Европейская экономическая комиссия**Комитет по внутреннему транспорту****Всемирный форум для согласования правил
в области транспортных средств****Рабочая группа по вопросам освещения
и световой сигнализации****Восемьдесят третья сессия**

**Правила № 37 (лампы накаливания), 99 (газоразрядные
источники света), 128 (источники света на светоизлучающих
диодах) ООН и Сводная резолюция по общей спецификации
для категорий источников света****Предложение по поправке к Сводной резолюции
по общей спецификации для категорий источников
света (CP.5)****Представлено Целевой группой по альтернативным
и модифицированным устройствам***

Воспроизведенный ниже текст был подготовлен Целевой группой по альтернативным и модифицированным устройствам (ЦГ по АМ) с целью включения новой категории Н11 сменных источников света на светоизлучающих диодах (СИД). Технические положения основаны на критериях эквивалентности (неофициальный документ GRE-83-05). Изменения к существующему тексту Правил ООН выделены жирным шрифтом в случае новых положений или зачеркиванием в случае исключенных элементов.

Рис. 2: Максимальные контуры источника света на СИД^{3/}

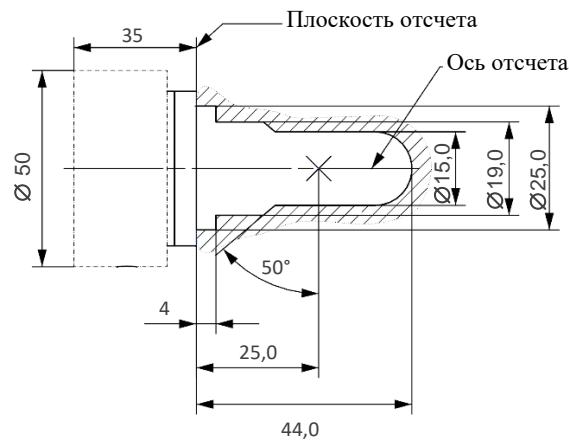
- ^{1/} Плоскостью отсчета является плоскость, образованная нижней поверхностью основания цоколя со скошенными краями.
- ^{2/} Ось отсчета перпендикулярна плоскости отсчета и проходит через центр цоколя диаметром 19 мм.
- ^{3/} Источник света не должен выступать за пределы оболочки, как показано на рис. 2.
- ^{4/} Источник света должен функционировать как при одной, так и при другой полярности напряжения.
- ^{5/} Точка измерения температуры в цоколе $T_{сap}$.

^{9/} Максимальные спецификации параметров G и K исключены, однако применяются габариты, указанные на рис. 2.

Рис. 4: Определение светоизлучающей зоны с помощью шаблона (размеры указаны в таблице 2)

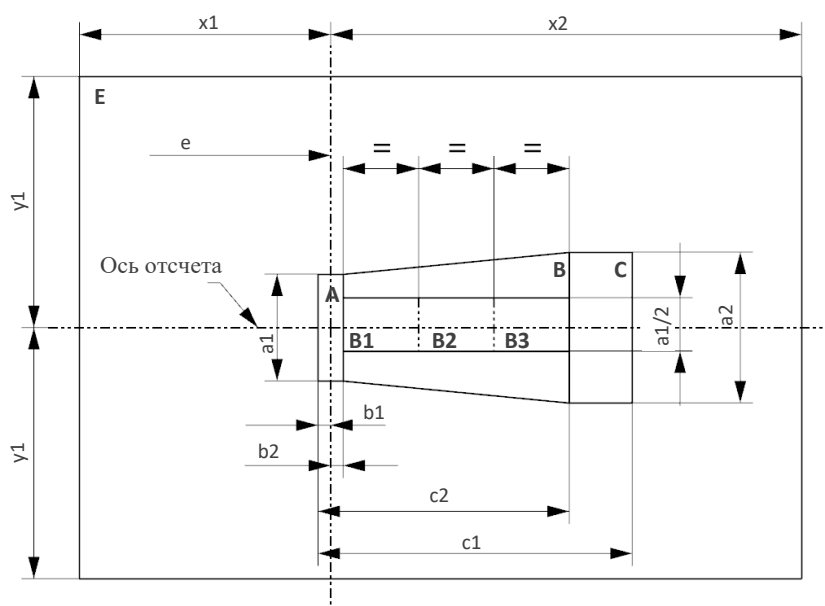
Положение светоизлучающей зоны проверяют при испытательном напряжении с помощью системы шаблона, определенной на рис. 4, где показаны проекции при визуализации со стороны В (см. спецификацию Н11 LEDг/1, рис. 1) и со стороны А и –А (см. спецификацию Н11 LEDг/1, рис. 1), т. е. вдоль плоскостей С: С₀, С₉₀ и С₂₇₀ (как указано на рис. 6).

Доля общего светового потока, излучаемого в направлениях визуализации из зоны (зон), должна соответствовать указанной на рис. 4:

- общая площадь шаблона: $(A + B + C)/E$ составляет не менее 90 %;
- зона А: $A/(A + B + C)$ составляет не более 10 %;
- каждая из зон В₁, В₂ и В₃: V_1/V , V_2/V , V_3/V составляет не менее 15 %;
- зона В: $B/(A + B + C)$ составляет не менее 72 %;
- зона С: $C/(A + B + C)$ составляет не более 22 %.

Рис. 5: Определение зоны D с помощью шаблона (размеры указаны в таблице 2)

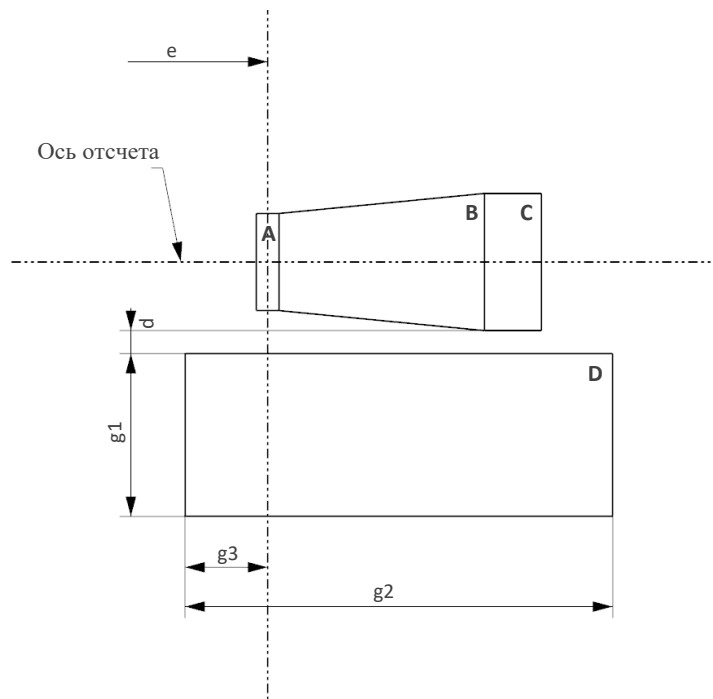
Контрастность проверяют при испытательном напряжении с помощью системы шаблона, определенной на рис. 5, где показаны проекции при визуализации со стороны А и –А (см. спецификацию Н11 LEDг/1, рис. 1), т. е. вдоль плоскостей С: С₉₀ и С₂₇₀ (как указано на рис. 6).

Контрастность — это доля общих значений светового потока, излучаемого в этих направлениях визуализации из соответствующих зон $(A + B + C)$ и D. Значение контрастности $(A + B + C)/D$ должно находиться в пределах, указанных в таблице 1 (определение зоны D см. на рис. 5).
